גליון 3

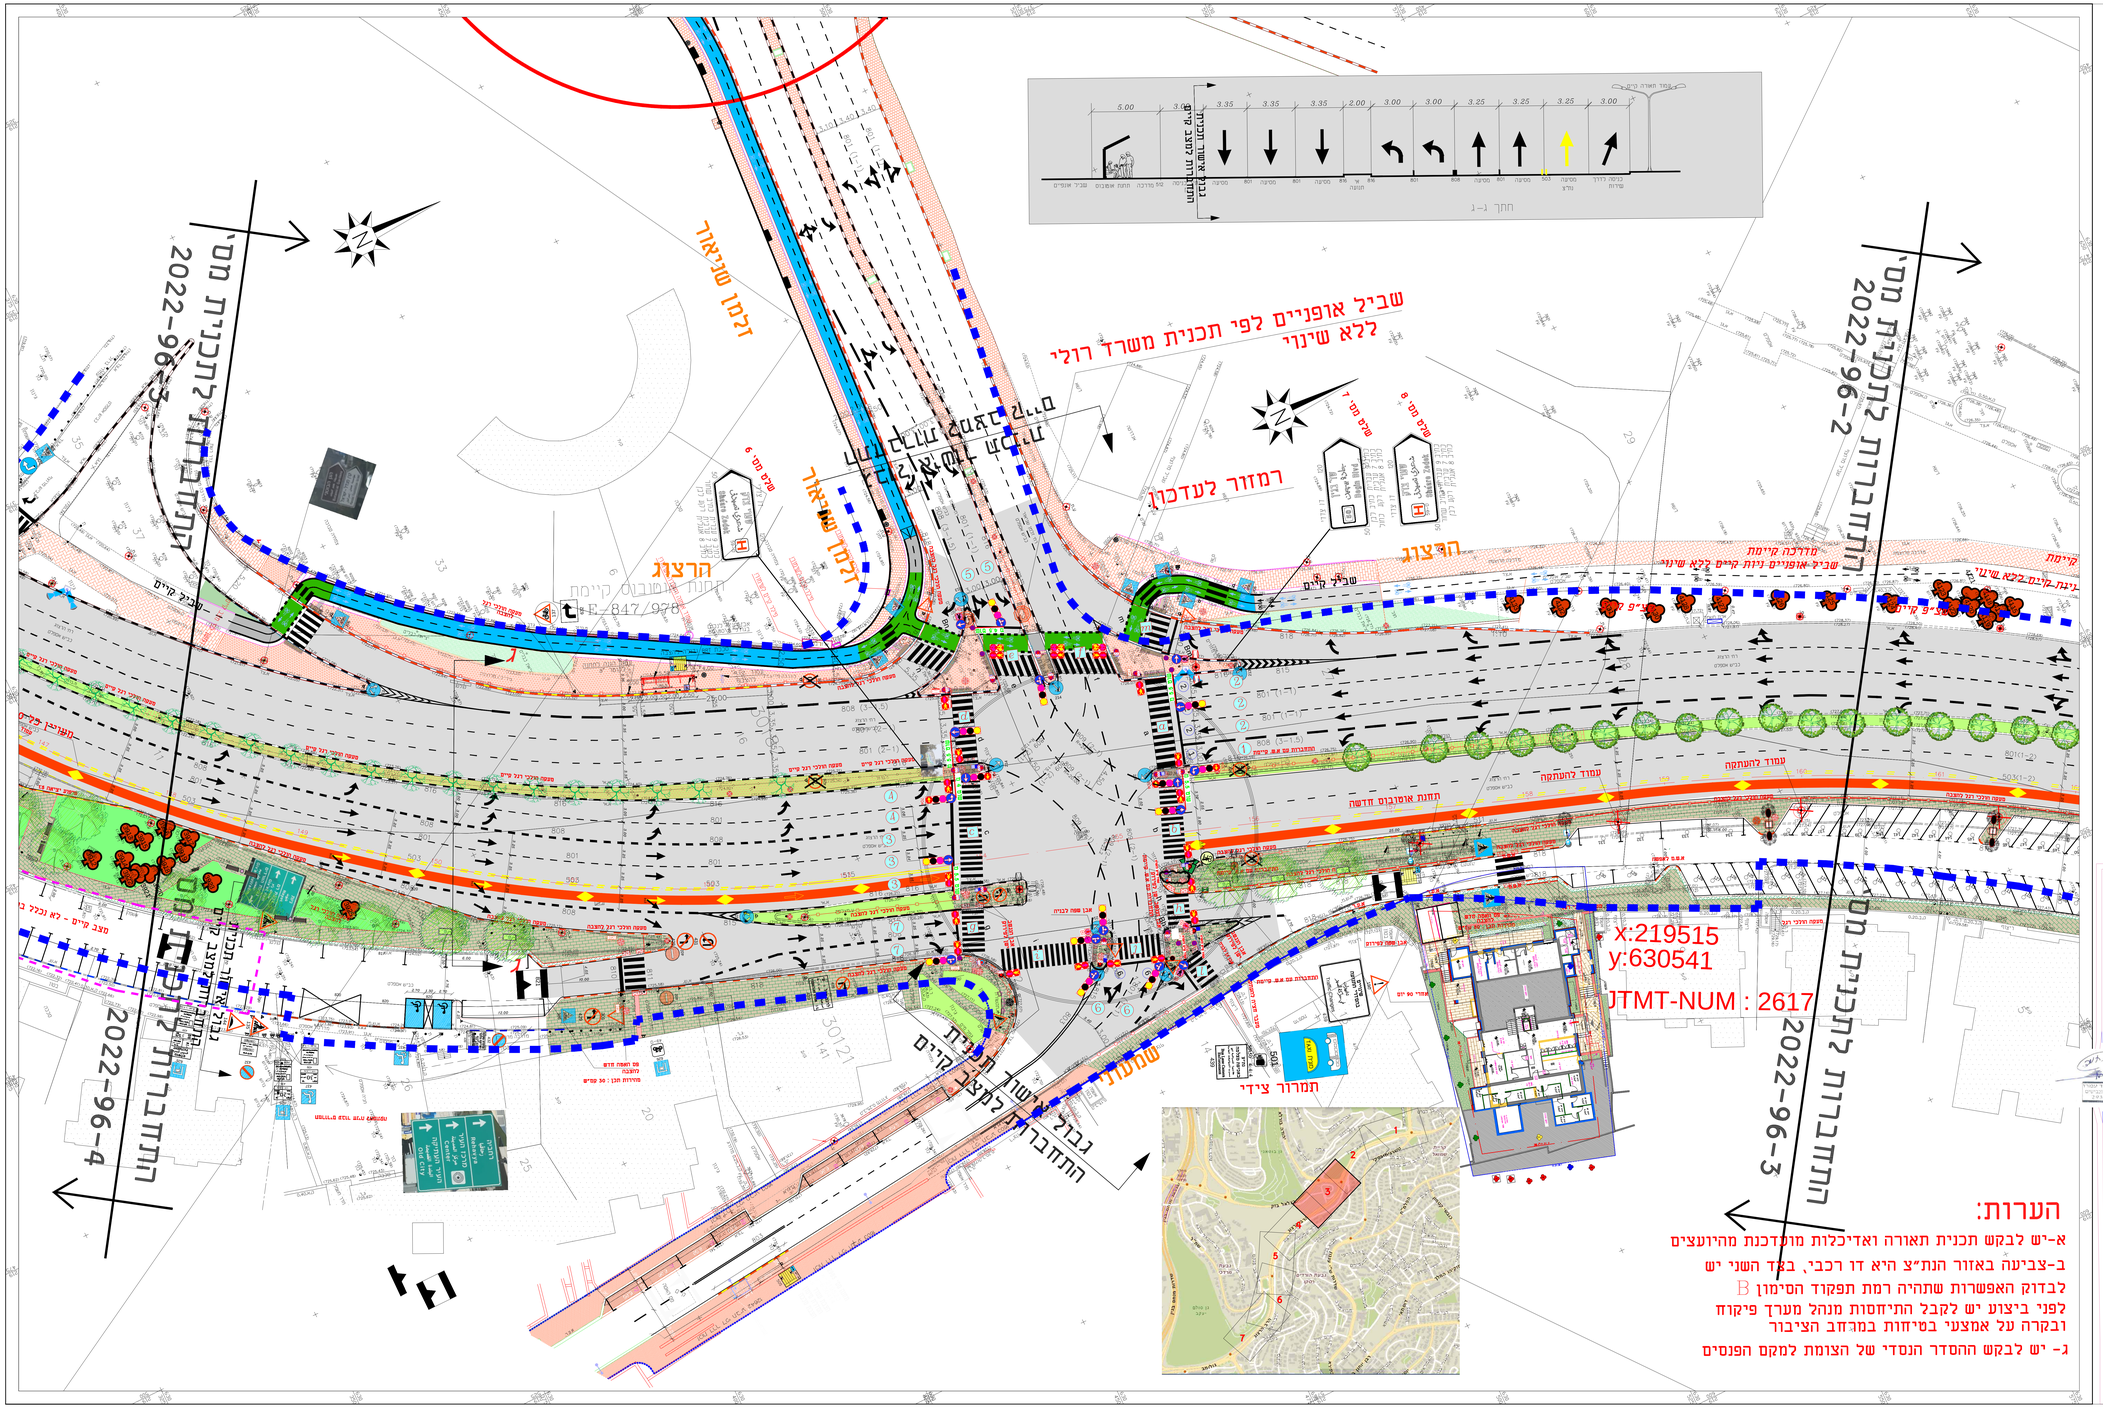
א-יש לבקש תכנית תאורה ואדיכלות מוקדכנת מהיועצים

ב-צביעה באזור הנת"צ היא דו רכבי, בצד השני יש לבדוק האפשרות שתהיה רמת תפקוד הסימון B

לפני ביצוע יש לקבל התיחסות מנהל מערך פיקוח ובקרה על אמצעי בטיחות במרחב הציבור

ג- יש לבקש ההסדר הנסדי של הצומת למקם הפנסים

נבדוק עבור רחב הנתיב 3.5	
נבדוק עבור מרחב מוגבל 3.4	
נבדוק בשל אזרים בנדר הפרדה	
נבדוק רוחב מינימלי	
הוספת רוחב מינימלי	18.06.2024
הוספת רוחב מינימלי	18.06.2024
הוספת רוחב מינימלי	18.06.2024
